Skipulags- og samgönguráð
Borgartúni 12 – 14
105 Reykjavík

Stæði fyrir hreyfihamlaða og breikkun gangstéttar í Hafnarstræti við Pósthússtræti 2.

Mynd 1 Forhönnun breytinga í Hafnarstræti við Pósthússtræti 2.

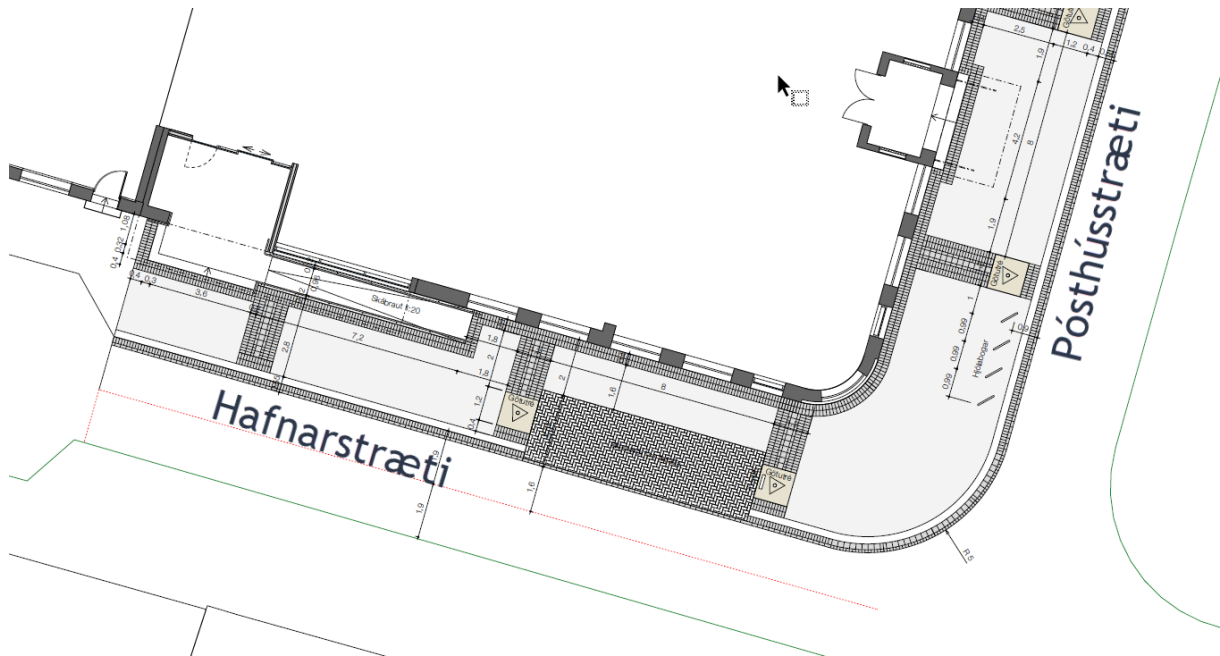
1. Að stæði á Hafnarstræti næst Pósthússtræti 2 verði merkt sérstaklega fyrir hreyfihamlaða.

Jafnframt er lagt til að þau bifreiðastæði sem nú eru við norðurkant Hafnarstrætis, við Pósthússtræti 2, verði aflögð og gangstéttin breikkuð um það sem því nemur.

Við endurgerð Pósthússtrætis 2 var gerður rampur til að tryggja aðgengi allra að húsinu sem nú hýsir hótél. Nauðsynlegt er að breikka gangstéttina framhjá rampinum til að tryggja greiða og örugga umferð gangandi vegfarenda um götuna.

Bílastæðin á þessum kafla eru í dag fjögur. Tillagan gerir ráð fyrir að eitt þeirra breytist í stæði fyrir hreyfihamlaða en að hin falli niður.
